Planungs- und Gestaltungsbeirat der Hansestadt Rostock

17. Sitzung – 16.09.2016

Protokoll

Variantenuntersuchung_Freiraumplanung

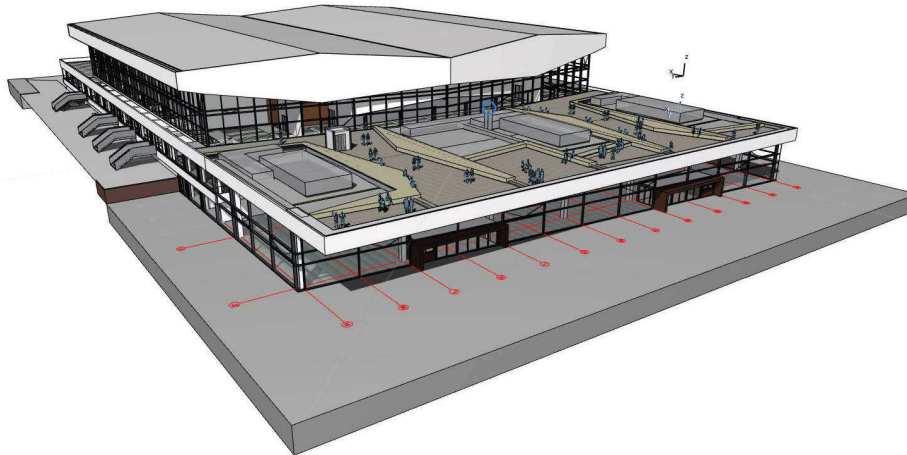
Frau Loidl-Reich betont, dass es eine gute Entscheidung ist, die Außenanlagen als Hang zu gestalten bzw. zu belassen. Grundthema für den Entwurf muss die Erhaltung der proportionierten Terrassen sein. Da das Gebäude mit der Erweiterung vorrutscht, fallen einige Terrassen sowie etwas Baumbestand in dem vorliegenden Entwurf weg.

Die geplante Rampe schlängelt sich durch die Anlage, vermutlich entlang der zu erhaltenden Bäume. Diese Lage der Rampe widerspricht dem Charakter der Freifläche.

Frau Loidl-Reisch empfiehlt, das „Spiel“ mit den Terrassen weiterzumachen. Die notwendigen Veränderungen durch den Weg bzw. die Rampe können zusammen mit den Terrassierungen entwickelt werden. Es kann so ein Aufenthaltsraum mit vielen informellen Sitzmöglichkeiten geschaffen werden. Diese Ansicht unterstützt Frau Osterwoldt und betont die heute noch erlebbare einstige hohe Qualität der Anlage. Die im vorliegenden Entwurf dargestellte Grundhaltung widerspricht dem Charakter der Anlage. Zu den vorhandenen Bäumen gibt Frau Loidl-Reisch den Hinweis, bei der Herausnahme von einzelnen Bäumen auf die Qualität der zu erhaltenden Bäume zu achten. Hier können nur einseitig belaubte Bäume im Bestand vorhanden sein, die kein schönes Wuchsbild haben.

1. Die Neugestaltung des nördlichen Vorfelds sollte sich an der qualitativ hochwertigen Bestandssituation orientieren. Die vorhandenen Terrassen bzw. Plateaus sollten weiterentwickelt, Teile davon auch integriert werden, um vorhandene Bäume zu erhalten. Neue Bäume sollten mit neuen Plateaus harmonieren.

3. Die Treppenanlagen sollten nicht diagonal und additiv angeordnet werden. Sie sollten formal in das orthogonale Prinzip von Gebäude und Vorplatz integriert werden. Auch hierfür ist der Bestand ein gutes Beispiel.

10. Variantendarstellung | Variante D1

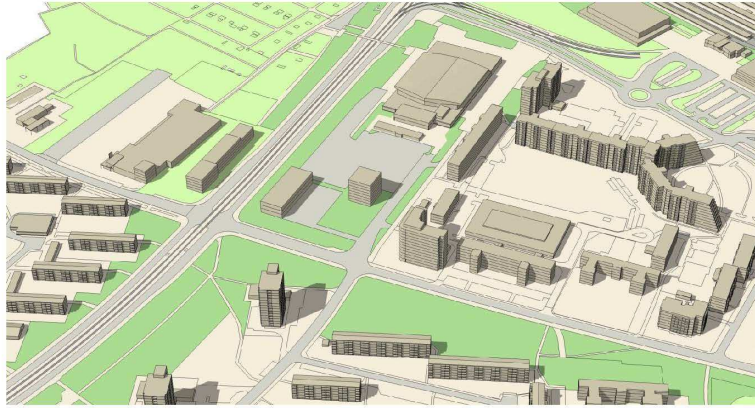
Da die Stadthalle ihre herausragende Stellung nicht verlieren darf, schlägt Herr Petersen vor, die Nutzungen in einem Gebäude zu errichten.

Die durch Herrn Braun dargestellten Varianten waren für die Lösungsfindung wichtig als Voraussetzung für die nun vorgeschlagene neue Lösung.

Des Weiteren weist der Beirat darauf hin, dass ein mögliches Gebäude nicht zu nah am Südring errichtet werden darf. Die Bauflucht der Stadthalle ist dabei zu berücksichtigen. Die Grünanlage kann dazu genutzt werden, den von Süden kommenden Fuß- und Radweg in der Grünanlage fortzuführen.

1. Um die bei einer Bebauung des Parkplatzes wegfallenden Parkplätze zu kompensieren, sollte zunächst das geplante Parkhaus am Bahnhof Südseite gebaut werden, oder unter der Neubebauung eine entsprechende Tiefgarage geplant werden.
2. Ein Neubau südlich der Stadthalle sollte mit dieser ein Ensemble bilden, indem die östliche und westliche Bauflucht des Bestandsgebäudes aufgenommen wird.
3. Über den geplanten Einzelhandelsflächen im Erdgeschoss kann ein weiteres Geschoss mit Wohnen und/oder Büros / Dienstleistung angeordnet werden.
4. Der Raum zwischen Südring und Stadthalle bzw. Neubau sollte als Grünfläche mit Rad- und Fußwegen gestaltet und von ruhendem Verkehr frei gehalten werden.
